Vorlage Nr.: 2-BV/211/2021  
Status: öffentlich  
Geschäftsbereich: Bauverwaltung  
Datum: 26.05.2021  
Verfasser: Meinhardt Felix

**Antrag auf Ausbau eines Spitzbodens und Neubau einer Doppelgarage im Watzmannring 76, Fl.Nr. 1855/7**

ANSICHT WEST

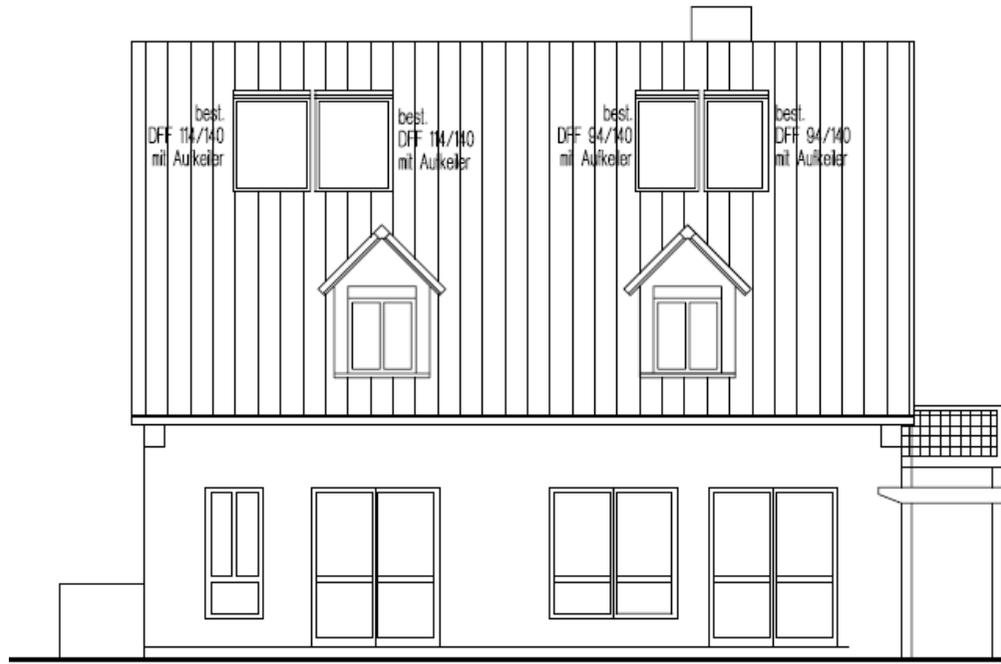
Den Befreiungen wegen der Errichtung von mehr als 2 Dachflächenfenstern pro Dachseite und der Unterschreitung des Mindestabstands zwischen den Fenstern und dem Ortgang sollte aus Sicht der Verwaltung nicht zugestimmt werden. Hier wird ein ungewollter Vergleichsfall für das Gebiet geschaffen. Zudem wirkt die Dachfläche städtebaulich aufgrund der Vielzahl, jedoch vor allem im Hinblick auf die aufgekeilten Dachflächenfenster sehr unruhig.

Den Befreiungen wegen der Größe der Dachflächenfenster und der Zulässigkeit von Dachflächenfenstern auf Seiten mit Gauben kann aus Verwaltungssicht zugestimmt werden, wenn auf die aufgekeilten Dachflächenfenster verzichtet wird. Die Schaffung von nutzbaren Wohnraum ist auch der Stadt Garching ein Anliegen. Diese Nachverdichtung sollte jedoch auch städtebaulich harmonisch vollzogen werden. Die Anordnung von 2 „normalen“ Dachflächenfenstern ohne Aufkeilung würde sich aus Sicht der Verwaltung besser einfügen. Auch kann durch die Reduzierung der Fenster der im Bebauungsplan geforderte Abstand zwischen den Fenstern und dem Ortgang nachgewiesen werden. Aus Sicht der Verwaltung können auch die größeren Dachflächenfenster (140 cm x 114 cm) verwendet werden, da bereits größere Dachflächenfenster im Gebiet genehmigt wurden (bspw. Watzmannring 39).

Der Bau- Planungs- und Umweltausschuss beschließt, das gemeindliche Einvernehmen zum Antrag auf Ausbau eines Spitzbodens und Neubau einer Doppelgarage im Watzmannring 76, Fl.Nr. 1855/7 zu erteilen. Das Einvernehmen zu den Befreiungen wegen der Überschreitung der GF und der Errichtung einer Doppelgarage mit Flachdach wird erteilt. Das Einvernehmen zu den Befreiungen bzgl. der Errichtung von mehr als zwei Dachflächenfenstern auf einer Seite und der Unterschreitung des Mindestabstands zwischen den Fenstern und zwischen Fenstern und Ortgang wird nicht erteilt. Das Einvernehmen zu den Befreiungen hinsichtlich der Überschreitung der Fenstermaße und der Errichtung von Dachflächenfenstern auf Seiten mit bestehenden Gauben wird unter der Maßgabe erteilt, dass auf aufgekeilte Dachflächenfenster verzichtet wird.
